H24-D1-1 深度91.26~91.52m 薄片試料 (No.26) を再作製

第833回審査会合

敦賀発電所 2号炉 敷地の地形、地質・地質構造について

第7.4.4.258図(3) 破砕部性状 H24-D1-1 深度91.26~91.52m (変位センス、薄片観察による断層区分(1/4))

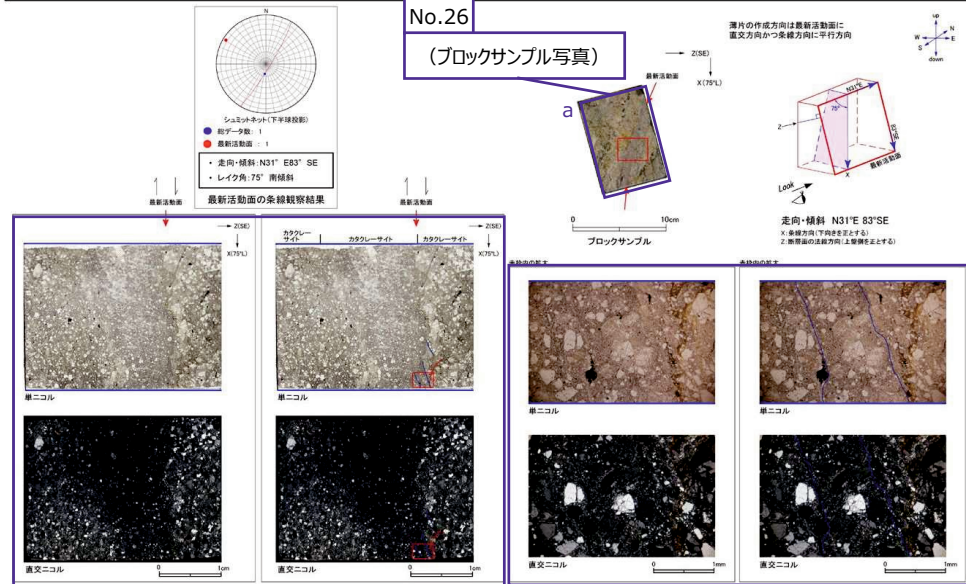
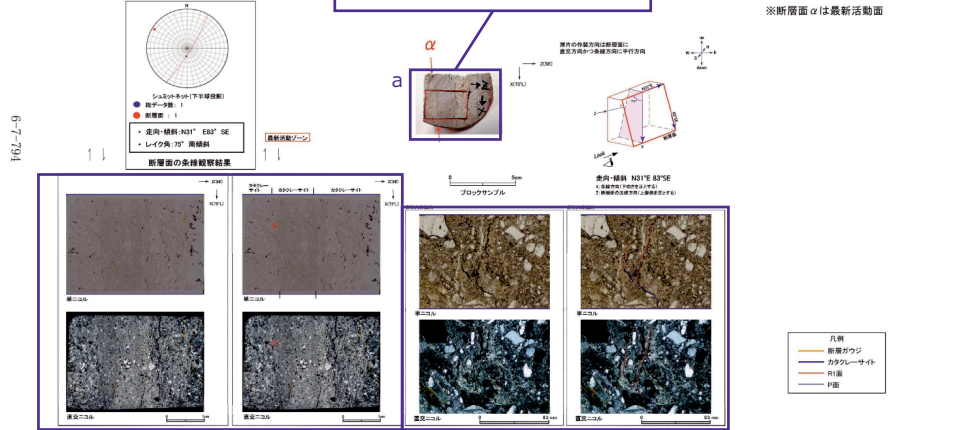
H24-D1-1 深度91.26~91.52m 薄片試料 (No.26) を再作製

H24-D1-1のボーリングコアから採取した薄片試料の観察結果によれば最新活動ゾーンの変位センスは、正断層成分が卓越する。最新活動ゾーン以下の特徴が認められることから、カタクレーサイトのみからなる破砕部であると判断した。

- > (カタクレーサイト) 基質を構成する粘土鉱物は少ない。
- > (カタクレーサイト) 断層面に沿った帯状の粘土状部は連続しない。
- > (カタクレーサイト) 組織は漸移的に変化する。
- > (カタクレーサイト) 多様な粒径の岩片が多く認められる。
- > (カタクレーサイト) 角ばった岩片が多い。
- > (カタクレーサイト) 岩片の粒界を横断する破断面。
- > (カタクレーサイト) ジグソー状の角縁群が認められる。
- > (カタクレーサイト) 塑性変形した炭母粘土鉱物が

試料切断方向確認資料(H24-D1-1孔 深度91.31m)

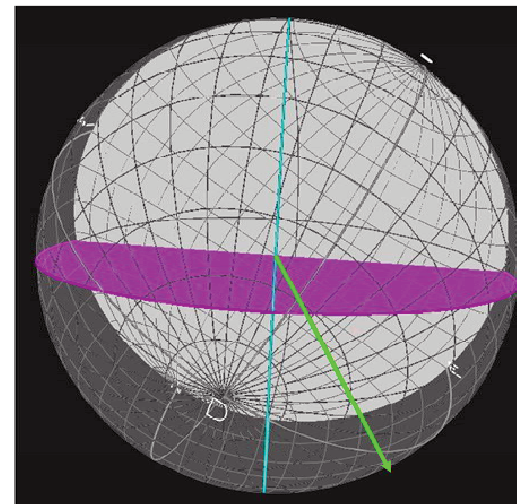
- 再作製した薄片試料の試料切断方向は以下の通り（最新活動面に直交で、かつ、条線方向に平行）である。
- 右の図はボーリングの掘進方向、最新活動面、試料切断面の正しい位置関係を図にしたものである。正しい位置関係とは、「試料切断面は最新活動面に直交で、かつ、条線方向に平行」の条件を満たすものである。試料で再現した3つの位置関係が図と相違ないことから正しく切断されていると判断した。（条線は最新活動面上で確認されているため、本ページでは表現されていない。）

ボーリング掘進方向および最新活動面位置、試料切断方向については、コア写真を利用してその位置が適切であることを確認した。

試料切断面方向確認資料 (H24-D1-1 孔 深度91.31m)

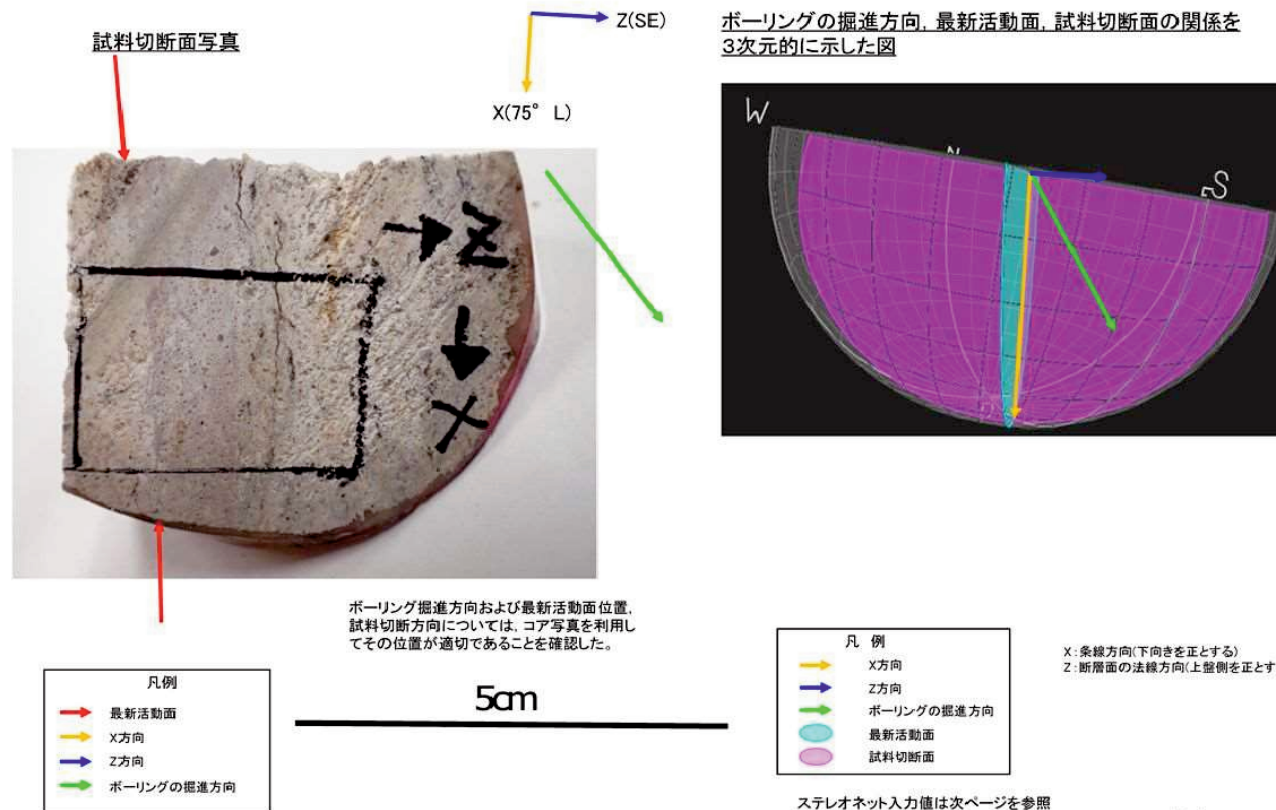
- 再作製した薄片試料の作製箇所について、試料の切断方向を確認し、下記の試料切断面写真に示したX方向、Z方向が正しいことを確認した。
- 右の図はボーリングの掘進方向、最新活動面、試料切断面、X方向、Z方向の正しい位置関係を図にしたものである。正しい位置関係とは、「試料切断面は最新活動面に直交で、かつ、条線方向に平行」の条件を満たすものである。試料で再現した5つの位置関係が図と相違ないことから正しく切断されていると判断した。

・薄片作製位置は、肉眼観察により認定した最新活動面に沿って最も細粒化した部分を含み、試料の人為的な乱れのない箇所であることを確認した。

H24-D1-1 深度99.68~99.71m 全景写真の記載 (No.31) を修正

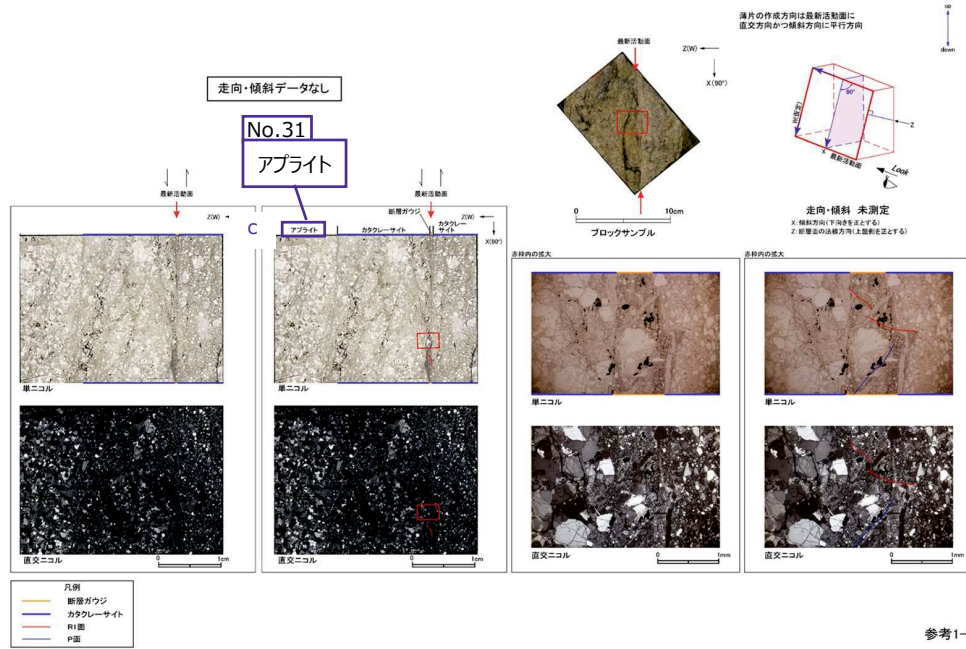
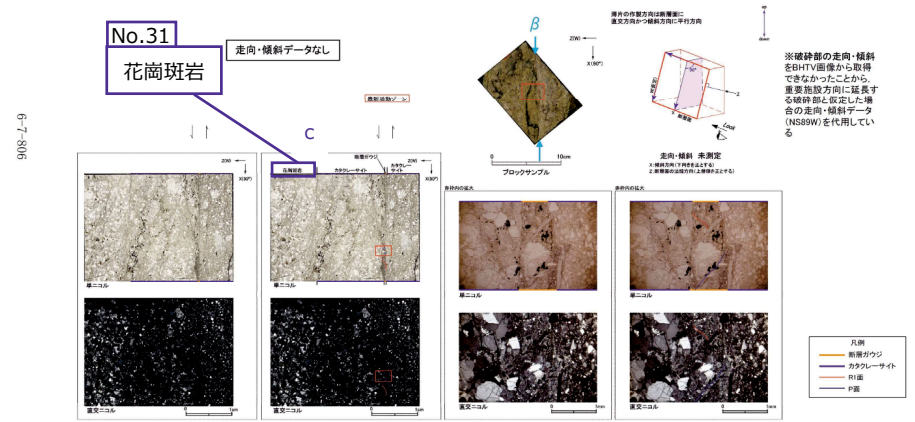
- ・全景写真の記載を修正 (No.31)

H24-D1-1のボーリングコアから採取した薄片試料の観察結果によれば最新活動ゾーンの変位センスは、正断層成分が卓越する。
・最新活動ゾーンに以下の特徴が認められることから、断層ガウジと判断した。
 > (断層ガウジ)基質は粘土鉱物を主体とする。
 > (断層ガウジ)粘土状部の分布は帯状で直線的である。
 > 岩片は少ない。
 > (断層ガウジ)丸みを帯びている岩片が多い。

H24-D1-1 深度99.68~99.71m:断層岩区分の評価

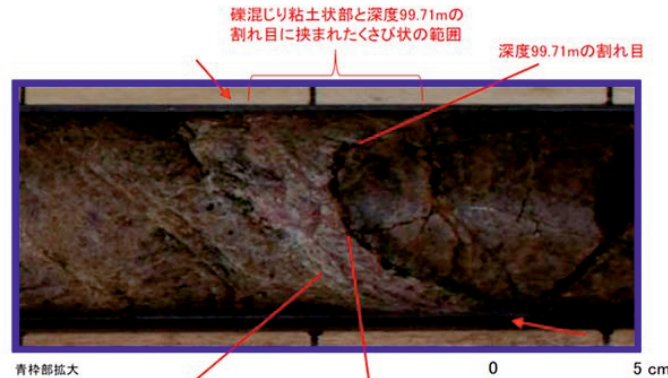
H24-D1-1 深度99.68~99.71m 断層ガウジの幅 (No.29) を再観察結果に基づき変更

- 従前提示していたデータでは性状一覧表に断層ガウジの幅を0.8cmと記載していたが、以下のことから、1.2cmが正しい値であるため、0.8cmから1.2cmに変更した。
- コアの再観察の結果、深度99.68~99.69m間は岩片を多く含む粘土混じり礫状部であるため、変質したカタクレーサイトであると判断した。深度99.69~99.71m間は岩片を多く含むが、連続性及び直線性が良い粘土状部であるため、断層ガウジであると判断した。
- 上記で認定したカタクレーサイト、断層ガウジのそれぞれの真幅を測定し、カタクレーサイトは幅0.8cm、断層ガウジは幅1.2cmとした。

- 深度99.68~99.69mの「粘土混じり礫状」と記載の箇所については、やや軟質であるが、含まれる細粒部は網目状に分布し、連続性及び直線性に乏しく、原岩組織が認められる岩片を主体とし基質も細粒化した岩片からなる組織も認められる。これらのことから変質したカタクレーサイトであると判断した。
- 深度99.69~99.71mの「礫混じり粘土状」と記載の箇所については、やや軟質で、細粒部の連続性及び直線性が良く、原岩組織が認められる岩片を主体とし基質も細粒化した岩片からなる組織も認められない。これらのことから断層ガウジであると判断した。
- 上記の礫混じり粘土状部と深度99.71mの割れ目に挟まれたくさび状の範囲については、硬質で、含まれる細粒部は局所的に分布し、連続性及び直線性に乏しく、原岩組織が認められる岩片を主体とし基質も細粒化した岩片からなる組織も認められる。これらのことからカタクレーサイトであると判断した。

断層ガウジ・断層角礫の幅算出資料(H24-D1-1 深度99.68~99.71m)

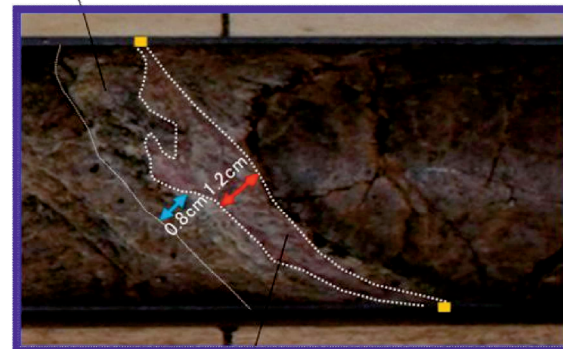
H24-D1-1 深度99.68~99.71m 断層ガウジの幅 (No.29) を再観察結果に基づき変更

- 深度99.68~99.69m間は岩片を多く含む粘土混じり礫状部であるため、変質したカタクレーサイトであると判断した。深度99.69~99.71m間は岩片を多く含むが、連続性及び直線性が良い礫混じり粘土状部であるため、断層ガウジであると判断した。
- 上記で認定したカタクレーサイト、断層ガウジのそれぞれの真幅を測定し、カタクレーサイトは幅0.8cm、断層ガウジは幅1.2cmとした。

・実測した断層ガウジの幅は1.2cmである。

H27-B-1 深度42.41~42.49m 最新活動面の深度 (No.32) の変更, それに伴い条線方向 (No.33) を変更、薄片試料 (No.35-1) を再作製、それに伴い変位センス (No.35-2) を変更、走向・傾斜 (No.34) の表記を修正

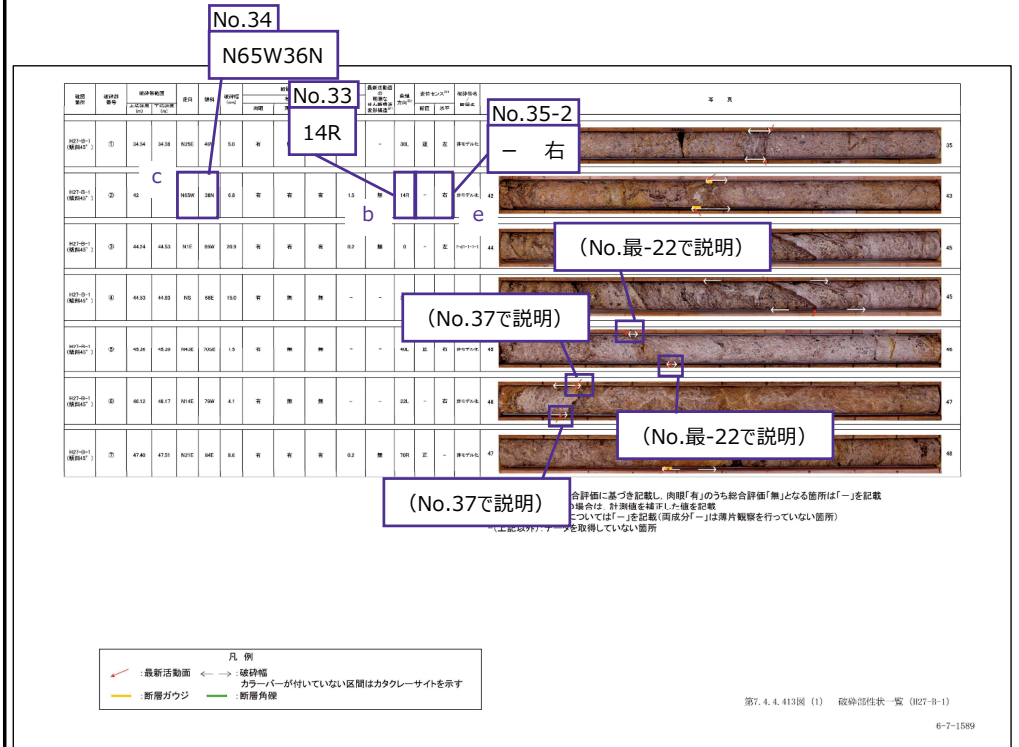
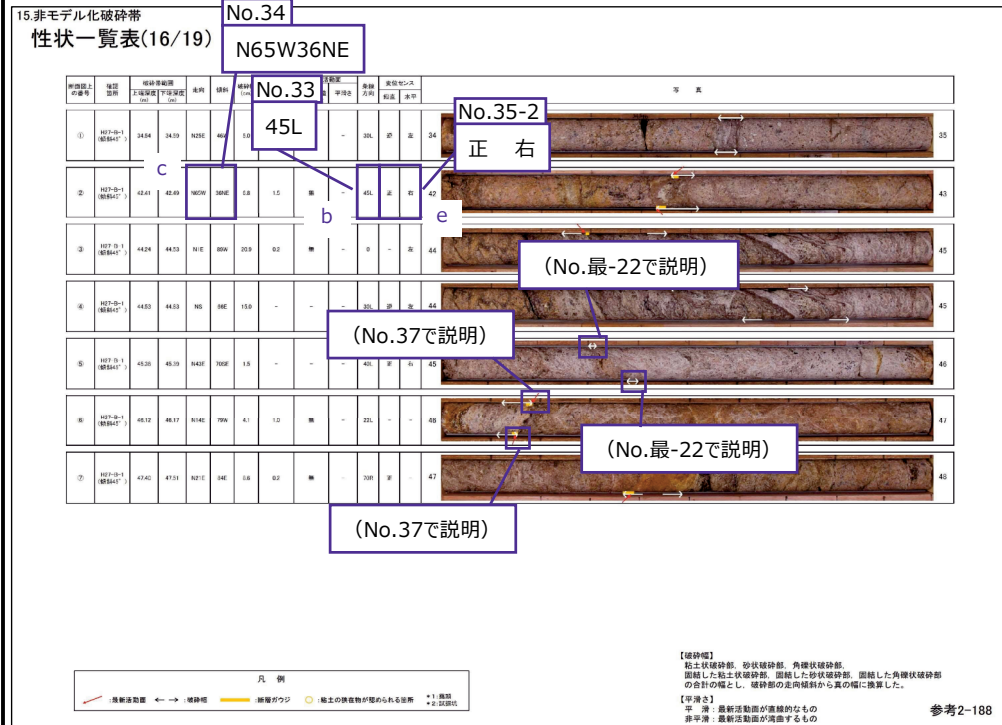
- ・最新活動面の深度を42.41mに変更 (No.32)

- ・条線方向を14Rに副次的に変更 (No.33)

- ・走向・傾斜をN65W36Nに修正 (No.34)

- a 最新活動面の深度を「42.41m」に変更 (No.32) (ただし、フォーム見直しにより数値の記載なし)
- b 条線方向の記載を「14R」に変更 (No.33)
- c 走向・傾斜の記載を「N65W36N」に修正 (No.34)
- d 薄片試料を再作製 (No.35-1)
- e 変位センスを「- 右」、「右ずれ成分が卓越」に変更 (No.35-2)
- f 見直し後の走向・傾斜、条線方向に基づく図に変更 (No.33,34)

【理由】CT画像により決定した最新活動面の位置が反映されていなかった。

【理由】最新活動面の深度の見直し (No.32) に伴い変更

非モデル化破碎部 薄片試料観察 (H27-B-1 深度42.43m)

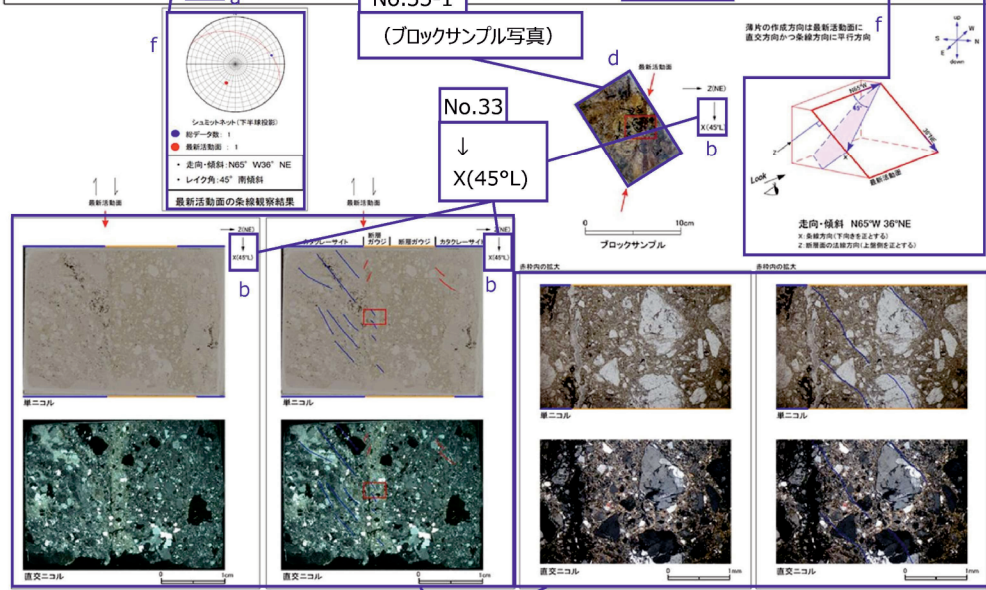
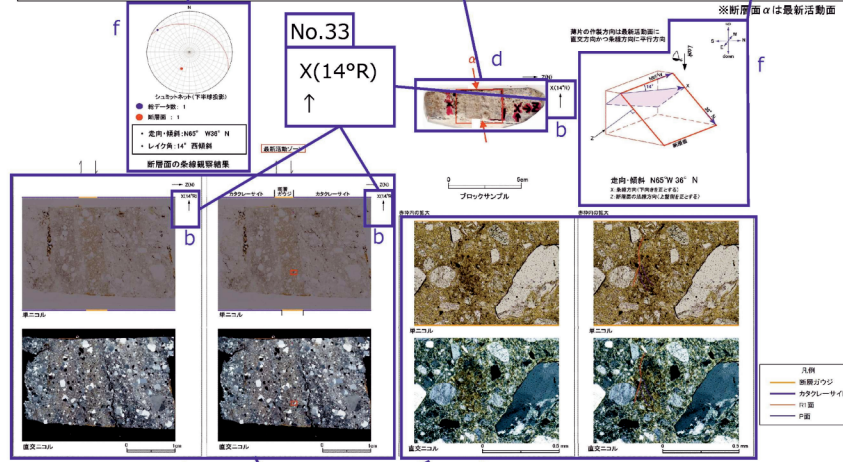
- ・最新活動面の変更 (No.32) に伴い、薄片試料を再作製 (No.35-1)

- ・変位センスを右ずれセンスに副次的に変更 (No.35-2)

H27-B-1 深度42.41~42.49m 最新活動面の深度 (No.32) の変更、それに伴い条線方向 (No.33) を変更、薄片試料 (No.35-1) を再作製、それに伴い変位センス (No.35-2) を変更、走向・傾斜 (No.34) の表記を修正

H27-B-1のボーリングコア(深度42.43m)から採取した薄片試料の最新活動面の変位センスは、右ずれを伴う正断層である。

・H27-B-1のボーリングコアから採取した薄片試料の観察結果によれば最新活動ゾーンの変位センスは、右ずれ成分が卓越する。
・最新活動ゾーンには、断層ガウジとカタクレーサイトの存在が認められることから断層ガウジと判断した。
・(断層ガウジ)基質は粘土鉱物を主体とする。
・(断層ガウジ)粘土状部の分布は帯状で直線的である。
・岩片は少ない。
・(カタクレーサイト)角ばった岩片が多い。
・(カタクレーサイト)岩片の粗平を横断する破断面が認められる。
